Posouzení plánovaných chodníků v obci Bezděkov u Úsova

Obec: Úsov

Vyjádření projektanta: Ing. Zdeněk Vitásek

Schématický zákles – lokalita č. 1

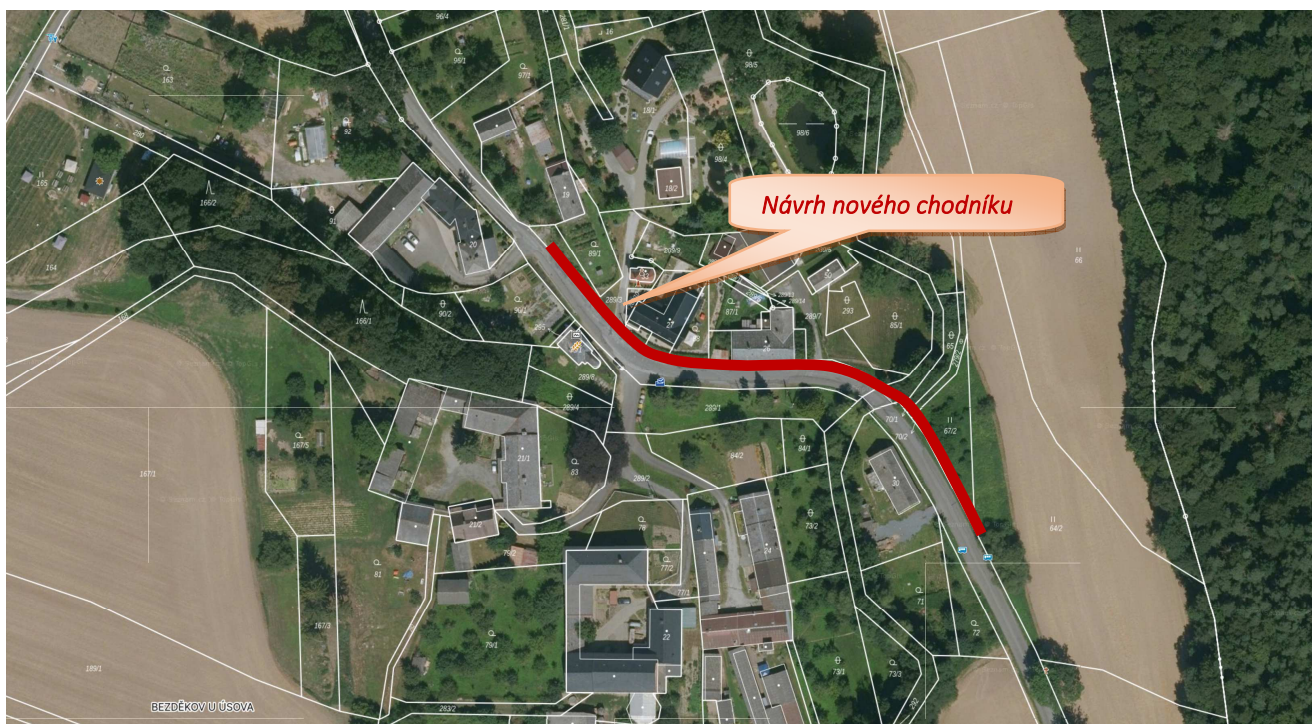
Plánovaný chodník bude po pravé straně od stávající autobusové zastávky směrem k Levandulovému Krámečku. Chodník bude podél stávající silnice III. třídy (31545). Po prvních 50 m se musíme vypořádat se stávající vodotečí – Rohelnice. V rámci nových požadavků správce komunikace – SSOK je požadavek na průjezdný profil komunikace o šířce 6,0 m. (od obruby k obrubě, či od obruby po nezpevněnou krajnici). Další požadavek na nemožnost rozšiřovat stávající mostní konstrukce, která je součástí silnice III. třídy. Je nutné provést samostatný mostní objekt – lávku pro pěší, která bude samostatná a bude min. 2 m od stávající konstrukce mostu, pro možný přístup provádění oprav či rekonstrukcí. Dále bude chodník pokračovat kolem již utopené stávající nemovitosti (Bezděkov u Úsova č. 2) velmi problematické napojení. Stávající silnice III/31545 je špatném technickém stavu. Kde po osazení silničního obrubníku, bude požadován dvouřádek ze žul. kostek 10/10 cm do bet. lože (opět požadavek SSOK) a frézování 1/2 půlky šířky komunikace, čili 3,0 m. Včetně splnění podmínek technických podmínek na únosnost zemní pláň a založení silniční obruby.

V neposlední řadě je nutné splnit podmínku z normy ČSN 73 6110 na max. podélný sklon chodníku 8,33 %, který je závislý na stávajícím sklonu komunikace a bez polohopisu a výškopisu se nedá věrohodně

doložit, zda je stávající podélný sklon komunikace vyšší či nižší než normová hodnota. Po celé pravé straně jsou stávající betonové podpěry od Čezu, které nesou nadzemní vedení. Čez má podmínku ohledně přiblížení zpevněných ploch, v našem případě chodníku, který má odstup min. 1,0 m. Po druhé straně je vedení Cetin, se svými dřevěnými sloupy. V neposlední řadě jsme v intravilánu obce, kde je nutné místní komunikace (chodníky) nasvětlit veřejným osvětlením, které má splňovat legislativní nároky, po osazení dochází k měření světelných bodů, aby tvořili celistvost.

Schématický zákles – lokalita č. 2

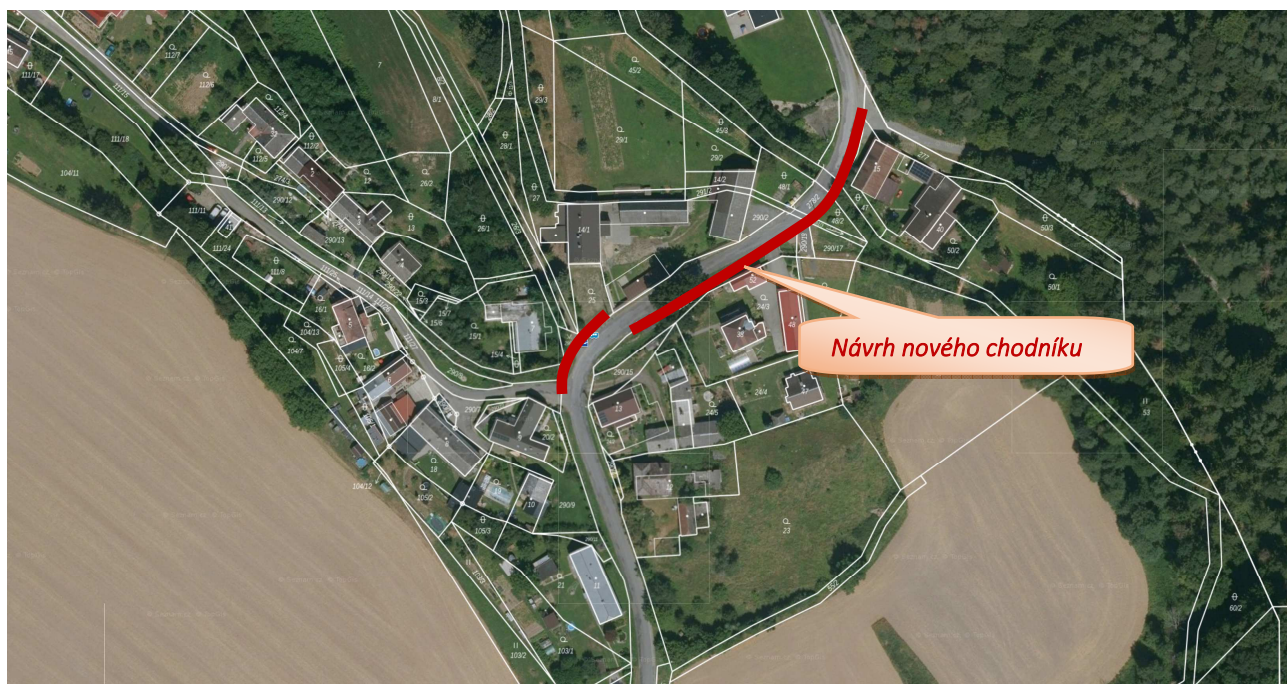
Po pár metrech opět musíme řešit samostatnou lávku pro pěší, která bude finančně náročná. Dále jsou stávající místa pro autobusy – zastávky, bez nástupišť (jsou umístěné ve směrových obloucích - nevhoné), dále přecházíme na druhou stranu k vodoteči. Pro možné rozšíření komunikace a chodníku, by bylo dobré zatrubnit stávající potok, to vyžaduje povolení od správce a vlastníka vodoteče. Opět v trase jsou stávající bet. podpěry od Čezu.
